PAD

Camping et Restaurant La Colline aux Oiseaux Chamoson

18 mars 2013

2. Justifications de la modification projetée.

*Colline aux Oiseaux, Chamoson
Parcelle n° 2-7*

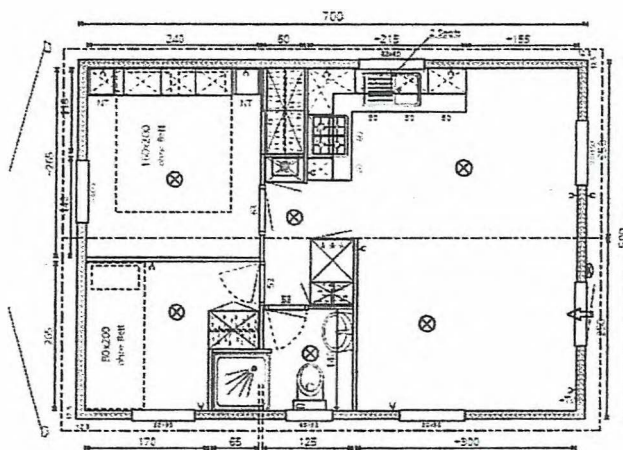
Mobile-homes 2-3-4-5-6-7 capacités 4 personnes et dimensions 3.4m par 9m inchangé par rapport au projet initial.

*Colline aux Oiseaux, Chamoson
Parcelle n° 1+ 8-9*

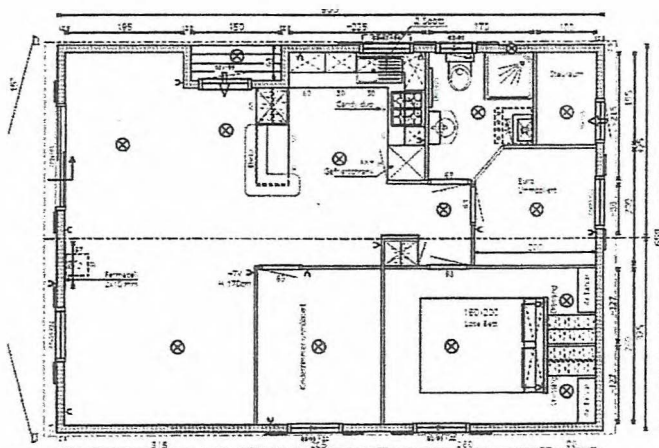
Mobile-homes 1-8-9 capacités 6 personnes et dimensions 6.6m par 9m doublement de la surface et rupture de l'unité des constructions.
